# 柏崎刈羽原子力発電所の 安全対策の確認について

防災局原子力安全対策課

令和7年3月5日

※本資料は、技術委員会の「柏崎刈羽原子力発電所の安全対策の確認」の報告書を分かりやすく説明するために、県が作成したものです。

(3) 水撃による圧力波の冷却水系への影響

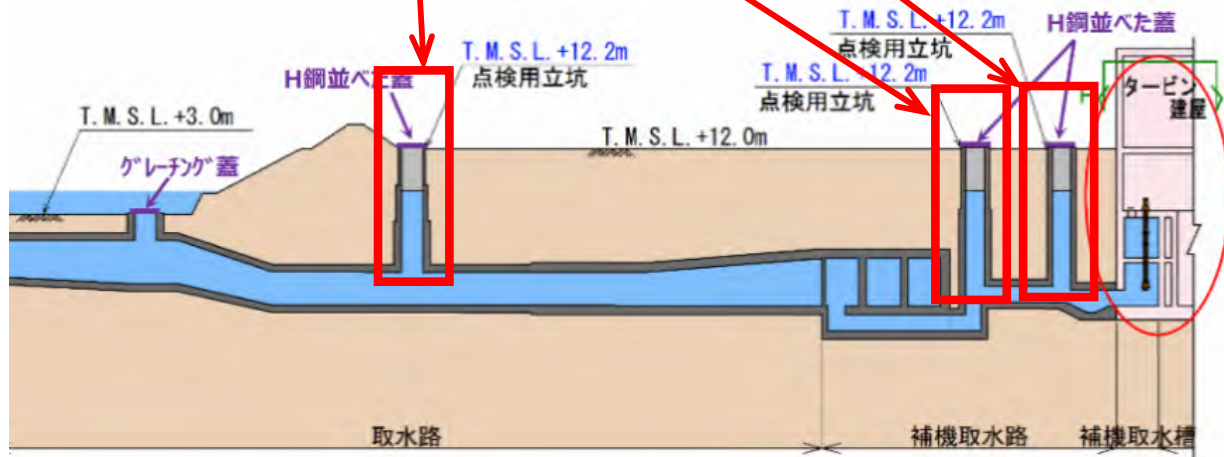
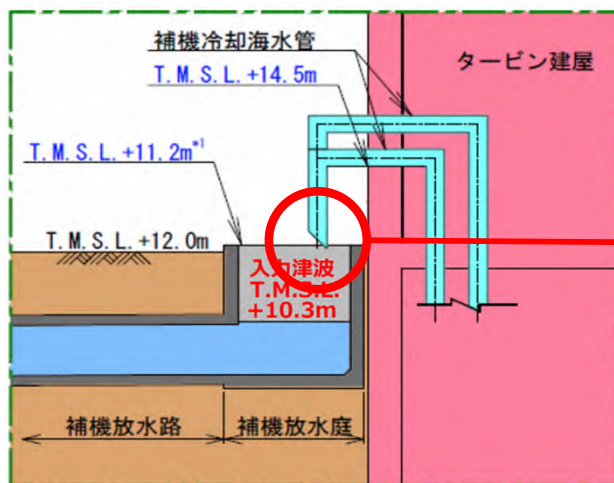
委員から、津波が放水口に打ち寄せた場合に生じる圧力波が放水口内部や水路に設置された機器へ与える影響をどのように評価しているのかと質問があり、東京電力から取水路側は点検用立坑から圧力を逃がせる構造であること、放水路側は原子炉補機冷却海水系の配管出口が大気開放していること等の説明を受けた。また、これらについて現地視察で確認した。

【取水路側】 上部が開放された点検用立坑から圧力を逃がすことができる

【放水路側】 配管出口は津波が到達しない高さで大気開放している

(6) 最終ヒートシンクへ熱を輸送するための設備及び運用手順

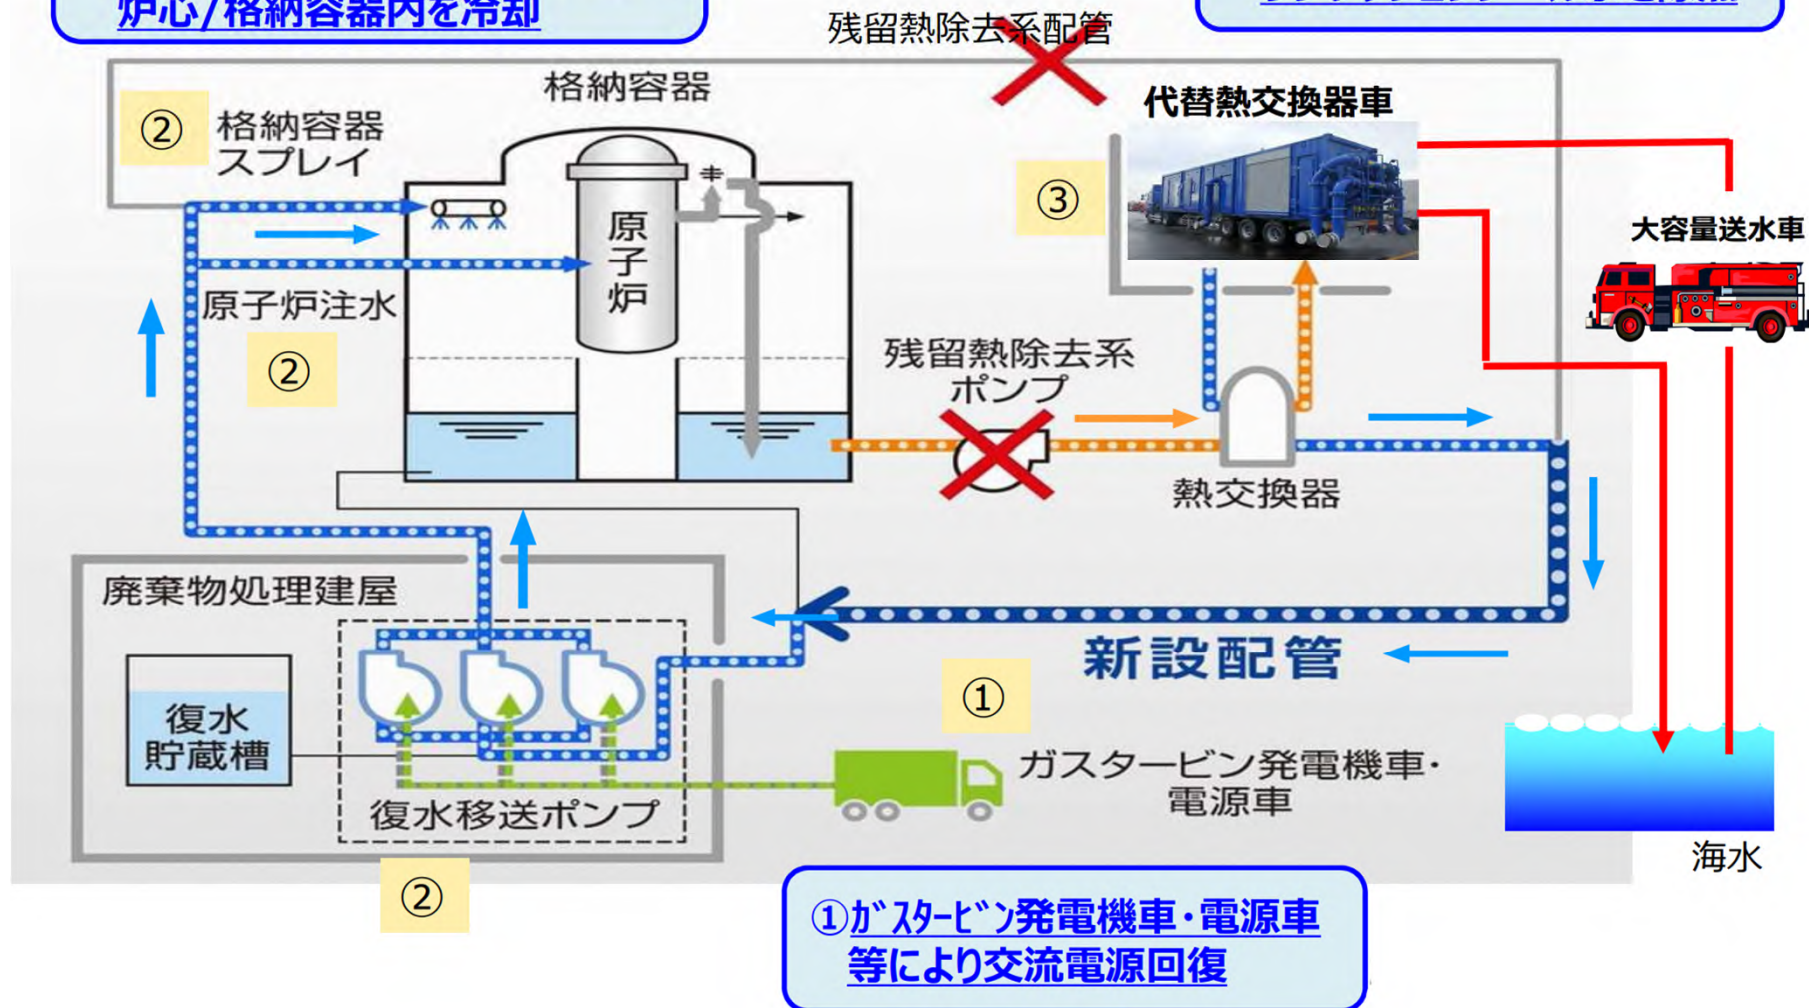
<b>項目</b>	<b>(6) 最終ヒートシンクへ熱を輸送するための設備及び運用手順</b>
<b>確認内容 (1/3)</b>	<ul style="list-style-type: none"> <li> <p>➤ <b>委員会で受けた説明</b>  <u>東京電力の説明</u>  常設の残留熱除去系に加え、可搬設備を整備するとともに、注水経路およびアクセスルートの複数確保、設備の分散配置等の対策をとっている。</p> <p><u>原子力規制庁の説明</u>  審査において東京電力の対策の妥当性を確認した。</p> </li> <li> <p>➤ <b>議論になった点</b>  委員から、代替循環冷却設備の使用に関する訓練及び点検を具体的にどのように行っているのかと質問があり、東京電力から同設備を運転するため、屋内では中央制御室での遠隔操作と現場操作を実施し、屋外では可搬設備設置の現場作業を実施し、目標時間内に設置できるよう訓練していること等の説明を受けた。同設備を構成する可搬型設備、残留熱除去系配管、復水移送ポンプ等について計画を定め点検を行っている等の説明を受けた。また、可搬型設備の配備状況等を現地で確認した。</p> </li> </ul>

項目	(6) 最終ヒートシンクへ熱を輸送するための設備及び運用手順
確認内容 (2/3)	<ul style="list-style-type: none"><li>➤ 確認結果 現時点において安全性について特に問題となる点はないと考える。</li><li>➤ 提言 東京電力には要員の確保と教育・訓練による力量の維持・向上に努めてもらいたい。また、可搬型設備を適切に維持管理してもらいたい。</li></ul>

# (7) 格納容器の破損防止対策

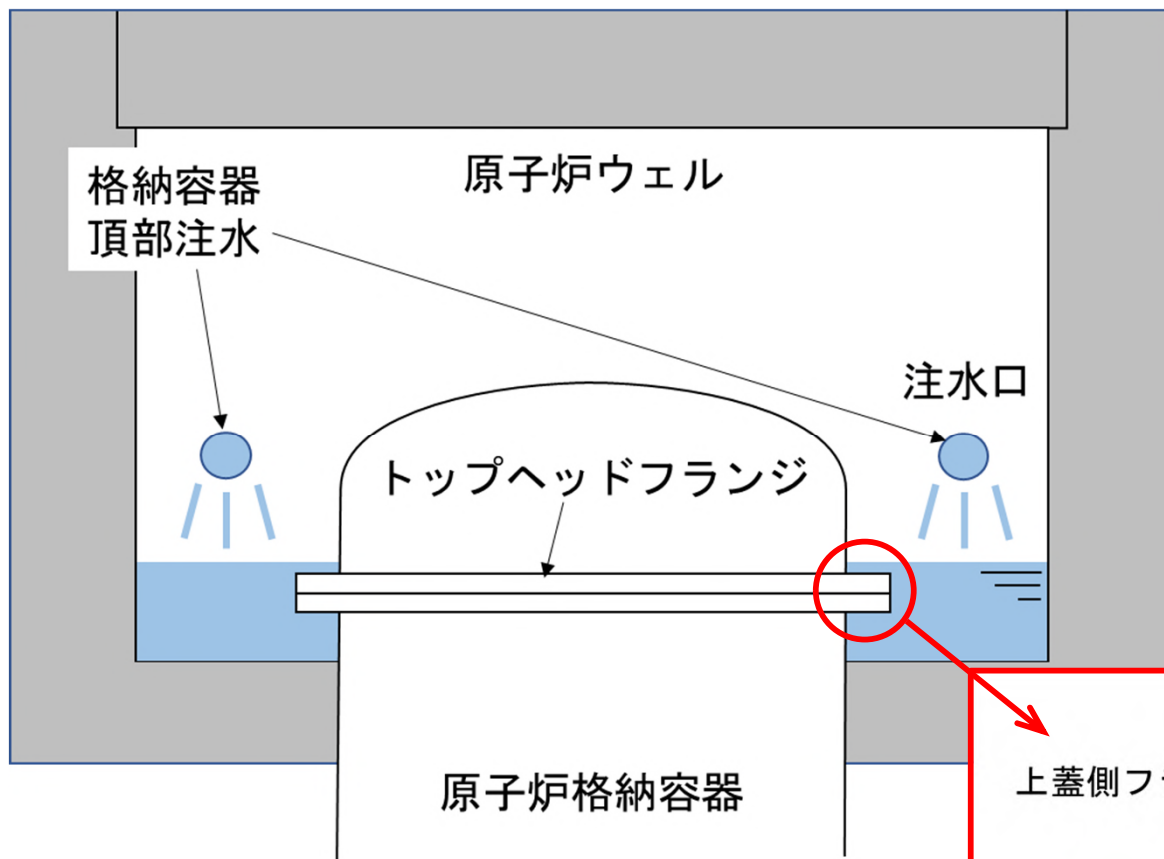
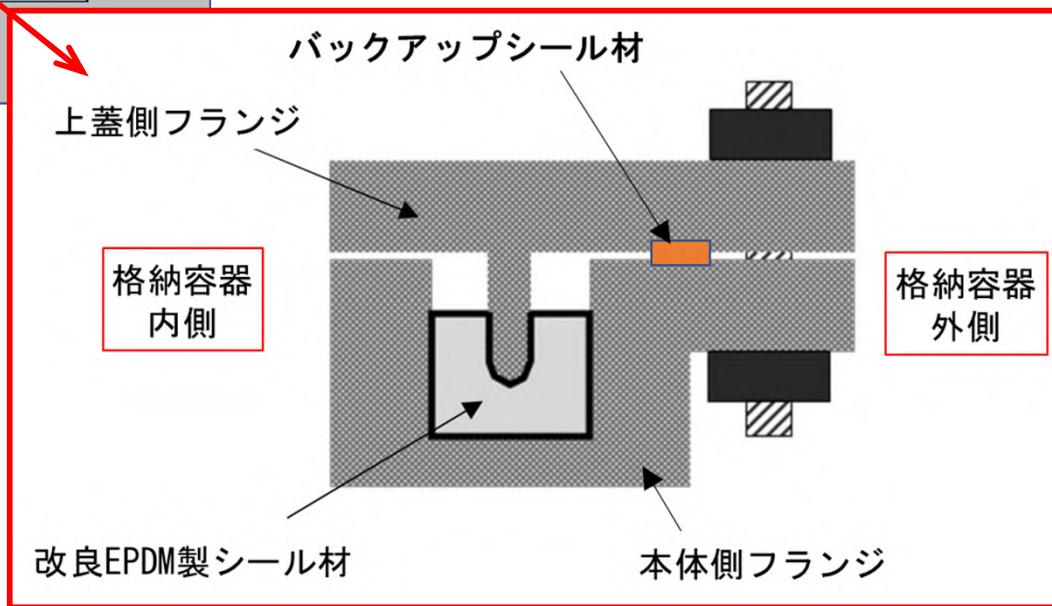
委員から、漏えい防止の自主対策であるバックアップシール材とはどのようなものか、原子炉ウェル注水の邪魔にはならないのかと質問があり、東京電力からバックアップシール材はコーキング材で格納容器フランジ面のOリングの外側全周に塗布し上蓋とフランジ側が圧着することで新たなバウンダリを構成するものである等の説明を受けた。

現時点において安全性について特に問題となる点はないと考える。

(12) FV関係：フィルタベント設備の耐震性（地下式含む）

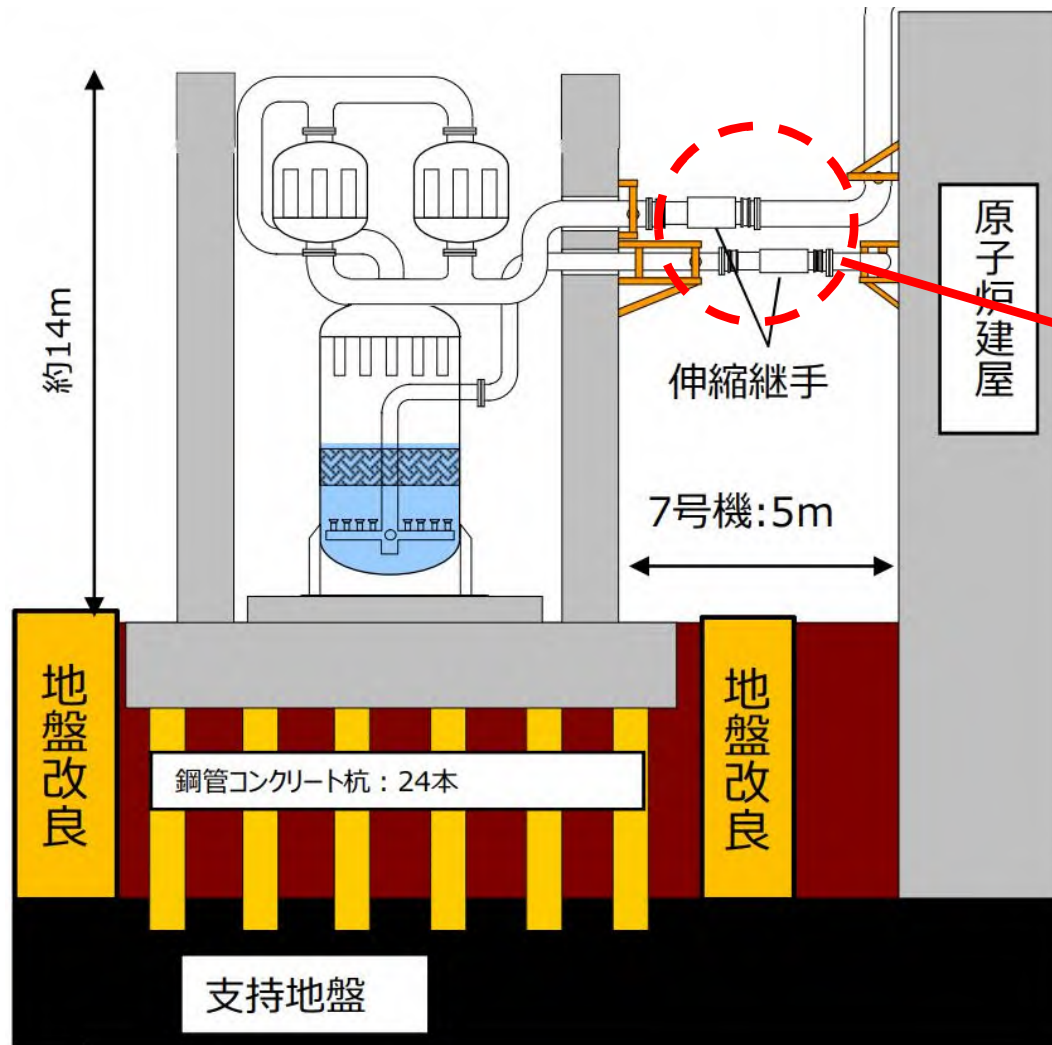
委員から、フィルタベント設備と原子炉建屋の相対変位は地震時に生じる最大変位を考慮しているか、伸縮継手は圧縮力が作用しても問題ないのか等の質問があり、東京電力から相対変位は地震時に発生する最大の変位量を考慮していること、伸縮継手は軸方向・軸直角方向のいずれの変位にも追従できるようになっており圧縮力が作用しても問題ない等の説明を受けた。また、フィルタベント設備の設置状況などを現地視察で確認した。

公開されている内容（※）に対し、追加の確認事項はなく、現時点において安全性について特に問題となる点はないと考える。

(14) 地下水対策

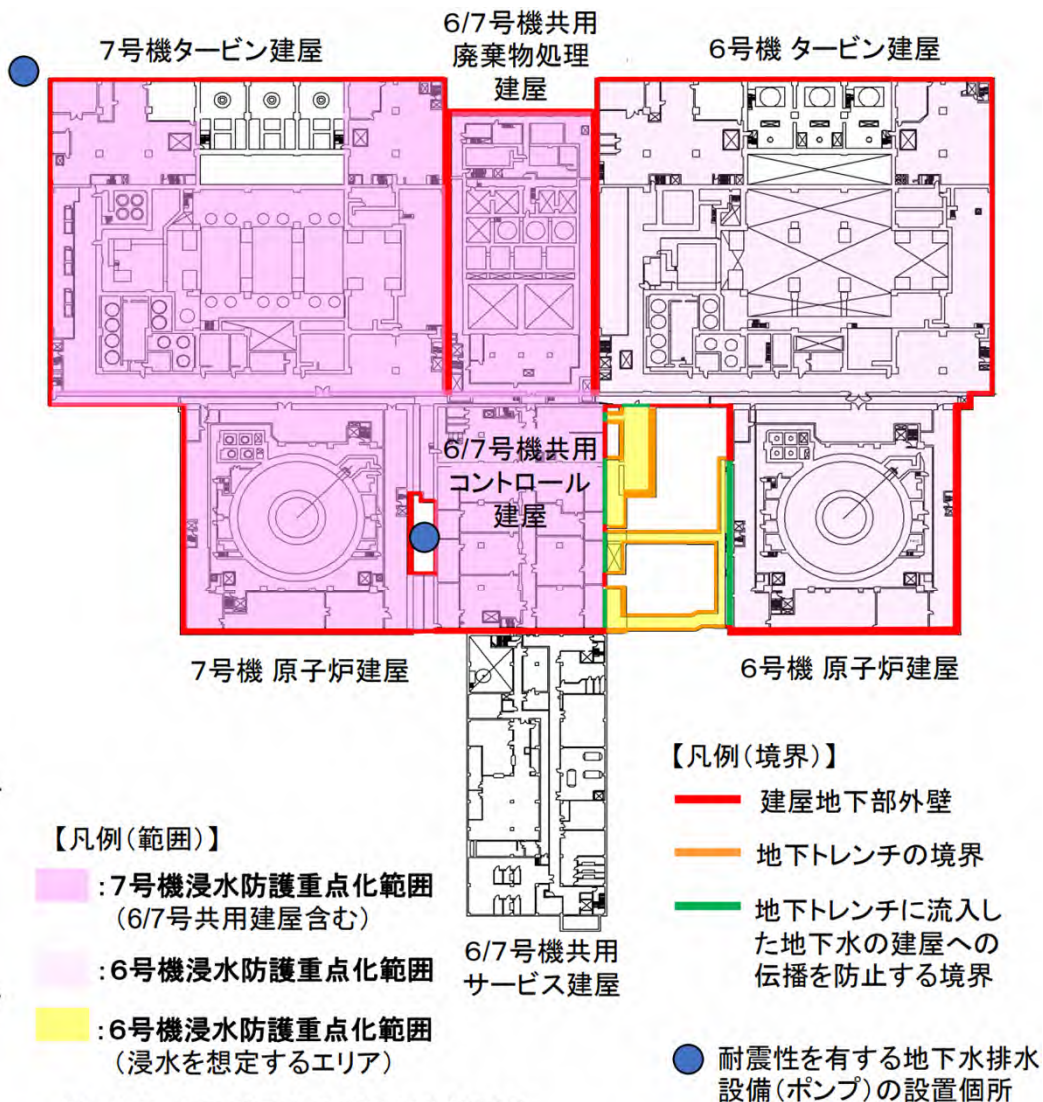
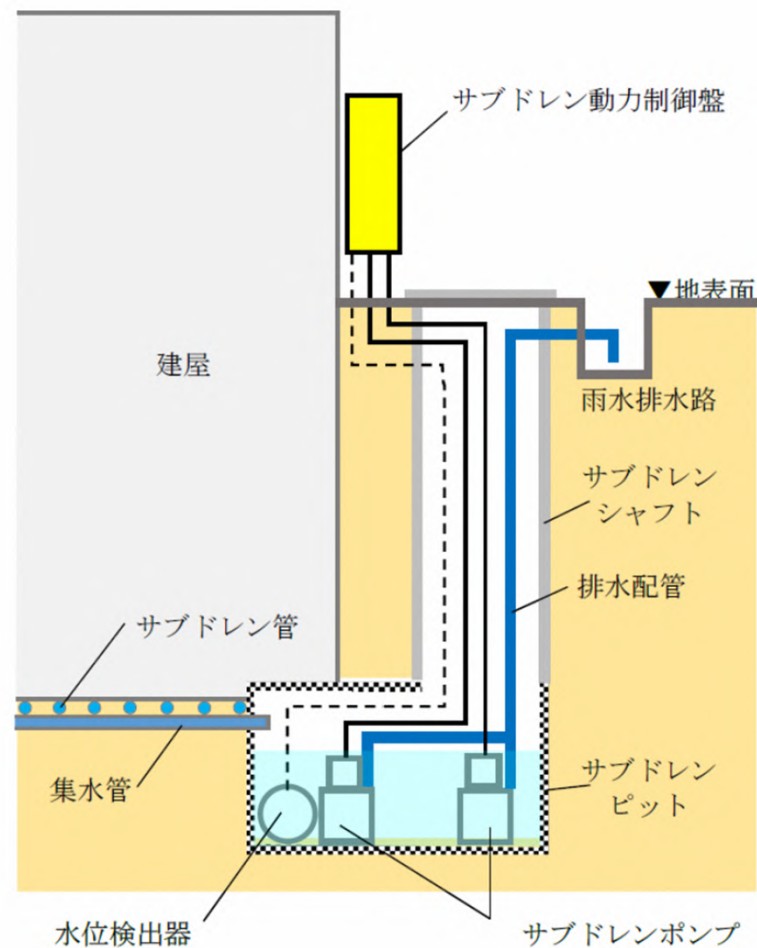
委員から、地下水対策の実効性について質問があり、原子力規制庁から地下水排水設備は基準地震動に対して機能喪失しない設計としていること、また、設備の停止により建屋周辺の地下水位が地表面まで上昇することを想定し、壁、扉、堰等により、建屋内への流入を防止する設計としていること、これらの浸水防護施設が基準地震動に対して機能喪失しない設計としていること等の説明を受けた。

現時点において安全性について特に問題となる点はないと考える。

(16) 水素爆発対策

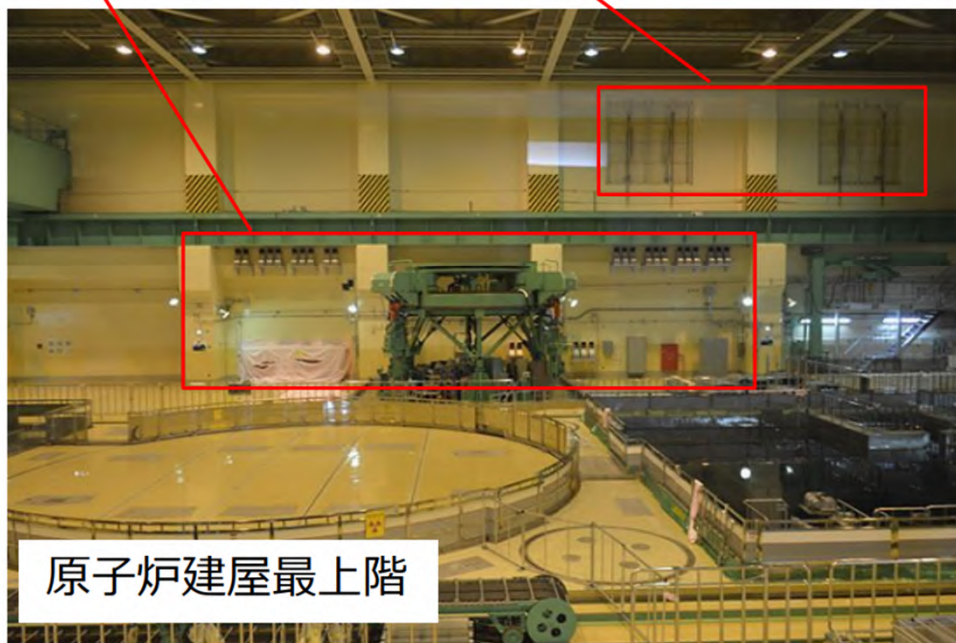
水素爆発対策の有効性の評価方法が妥当かという点が議論になり、委員から解析コードの精度に対する懸念が示され、解析結果における不確かさの評価や解析の高度化を求める意見が出された。原子力規制庁から大きな保守性を持たせて解析が行われている他、様々な水素爆発対策が整備されていると説明を受けた。また、PAR、ブローアウトパネル強制開放装置、原子炉建屋トップベントの設置状況を現地視察で確認した。

東京電力には、追加の対策や解析の高度化により更なる安全性向上に積極的に努めてもらいたい。新たな知見が明らかになれば発電所の安全性への影響を確認してもらいたい。

(19) 使用済燃料プールの安全対策

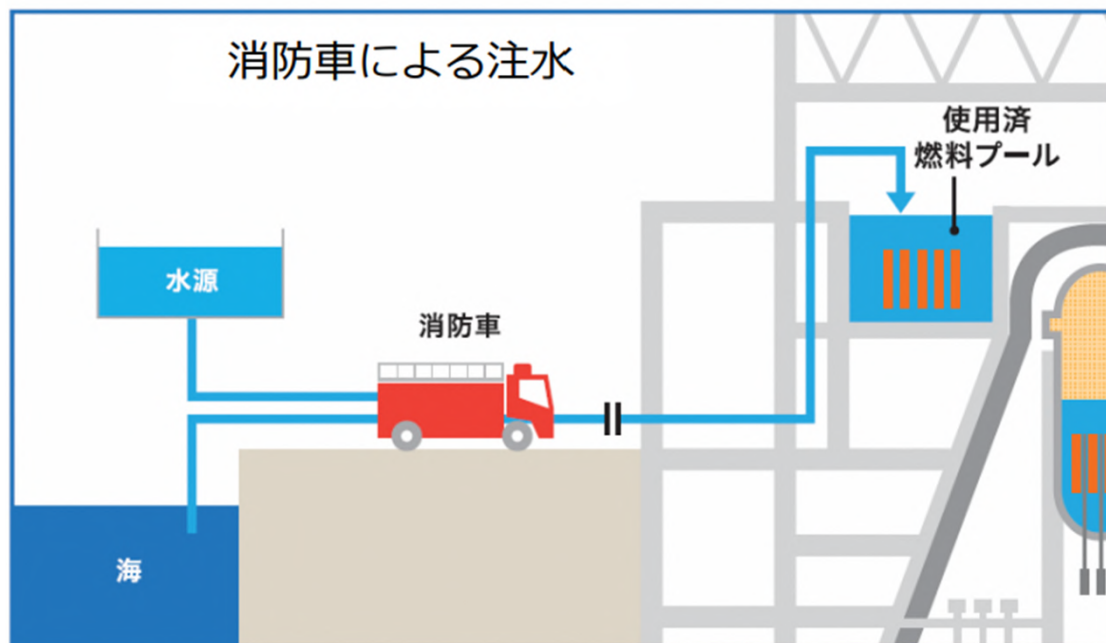
使用済燃料プールのリスク想定と対策等が議論になり、東京電力からサイフォン現象等が原因で水が抜ける事象、冷却機能が喪失して水が蒸発することを想定していると説明を受けた。また、福島第一原発事故後に使用済燃料プールを冷却するため新たに消防車による使用済燃料プールへの注水及びスプレイを追加したと説明を受けた。

現時点において安全性について特に問題となる点はないと考える。
